改善箇所説明図

改善の内容

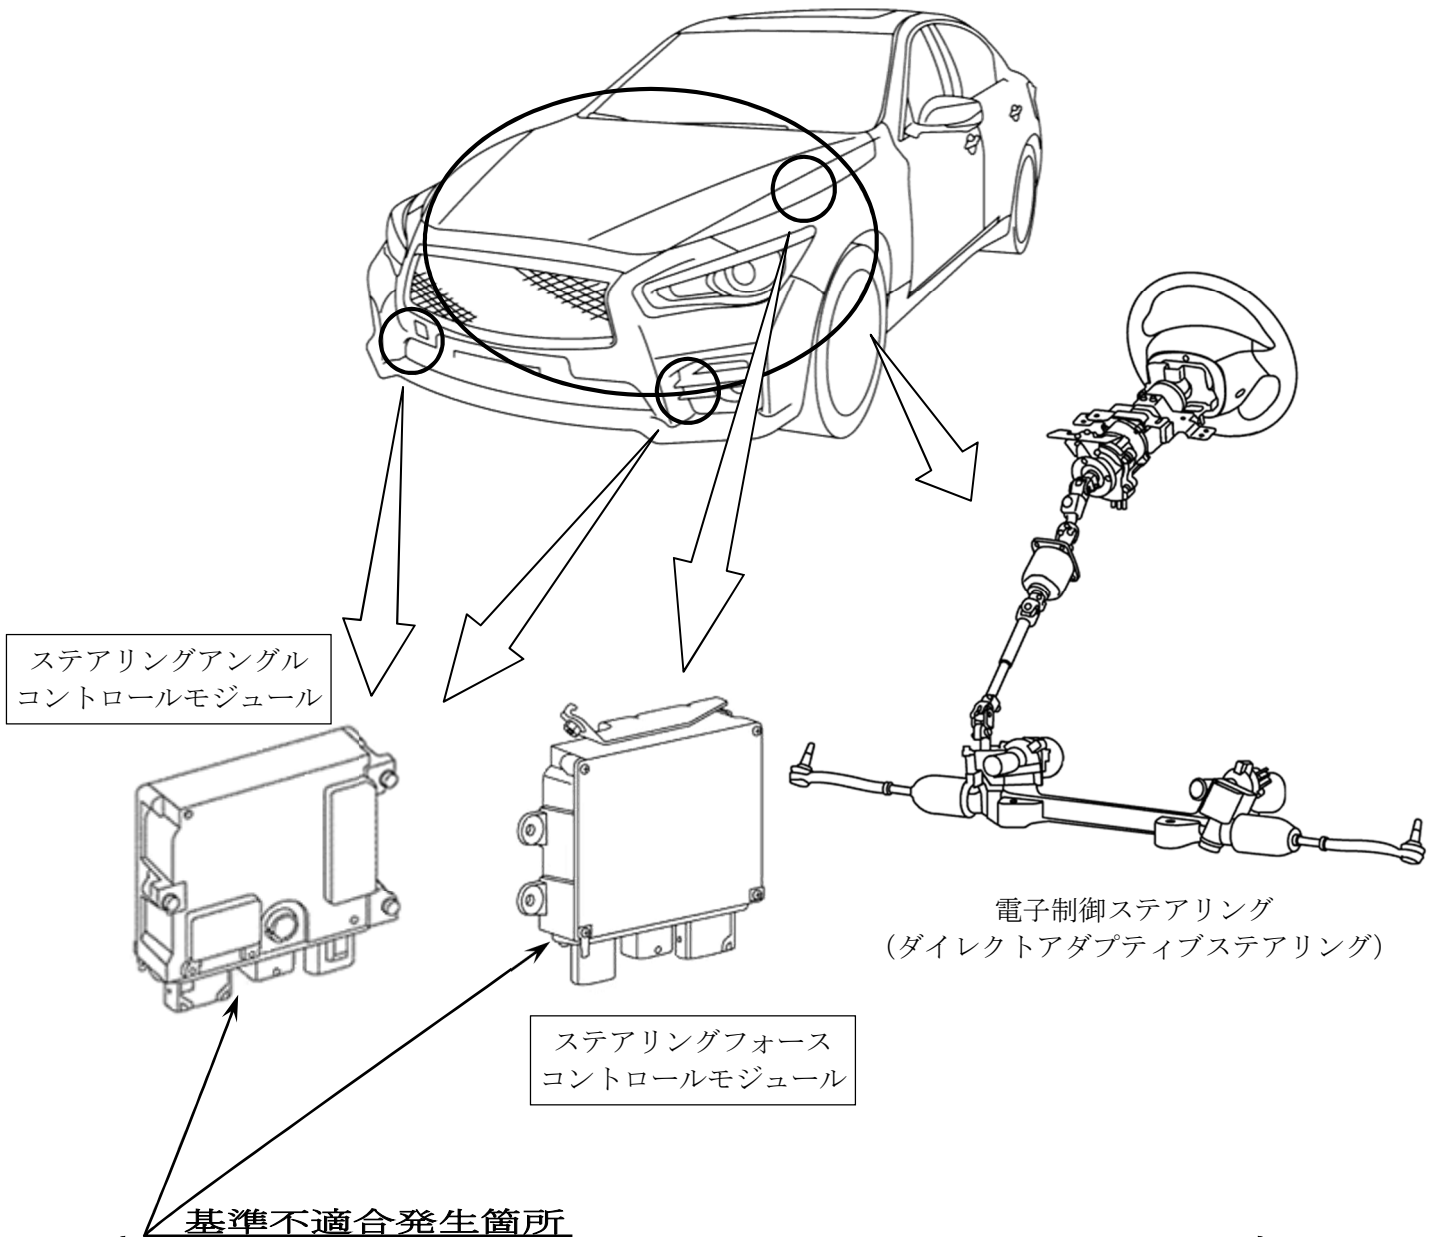
電子制御ステアリング（ダイレクトアダプティブステアリング）において、始動時の設定プログラムが不適切なため、転舵したまま駐車しエンジンを始動した場合、タイヤ転舵角を誤演算し、ハンドル切れ角とタイヤ切れ角にズレが生じることがある。そのため、ハンドルを中立位置にしてもタイヤが直進状態に戻らず、運転者の意図した方向に発進できず、そのまま使用を続けると、意図した転回ができないおそれがある。

全車両、当該電子制御ステアリングのコントロールモジュールを対策プログラムに書き換える。

識別：銀色のシールをモデルナンバープレートの右横に貼り付ける。
